Zezwolenie - Opinia Nr 37/2025

Na zainstalowanie : Kotła C.O. gazowego- kondensacyjnego oraz wentylacji grawitacyjnej w kuchni

Ulica : Zielona 55/3

Szkic orientacyjny : Zielona 55/3 (kuchnia)

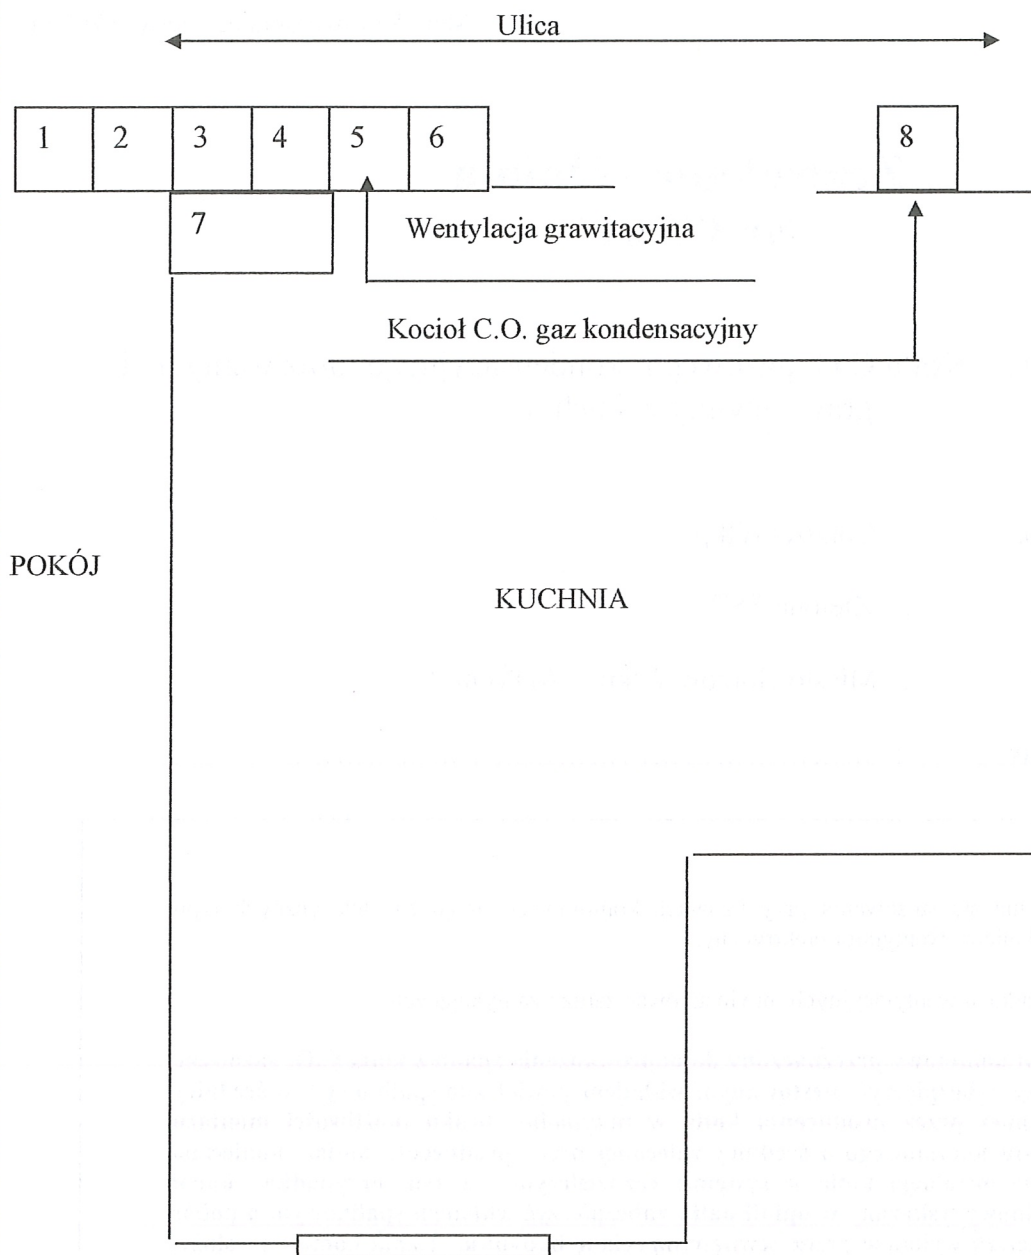
3. Kanał kominowy przeznaczony do odprowadzenia spalin z kotła C.O. gazowego należy zabezpieczyć atestowanym wkładem powietrzno-spalinowym o średnicy zalecanej przez producenta kotła w przypadku braku możliwości montażu wkładu kominowego o średnicy zalecanej przez producenta kotła, konieczna będzie instalacja kotła w systemie rozdzielczym, w tym przypadku kanał kominowy wskazany w opinii należy zabezpieczyć wkładem spalinowym a pobór powietrza wykonać przez zewnętrzną ścianę budynku. Kanał kominowy służył do odprowadzenia spalin z pieca kaflowego. Wkład kominowy powinien być wykonany z materiałów niepalnych .

4. Kratkę wentylacyjną należy przelączyć do kanału kominowego nr 5 aktualnie zainstalowana w kanale kominowym nr 7.
5. Montaż kotła gazowego będzie możliwy pod warunkiem rozbiórki pieca kaflowego.

Do odprowadzania spalin kotła C.O. gaz kondensacyjnego przeznacza się kanał kominowy po piecu kaflowym zainstalowanym w pokoju lokalu mieszkalnego nr 3 oznaczony w szkicu-rysunku na odwrocie .

- Konstrukcja kanałów kominowych : murowana (cegła pełna) .
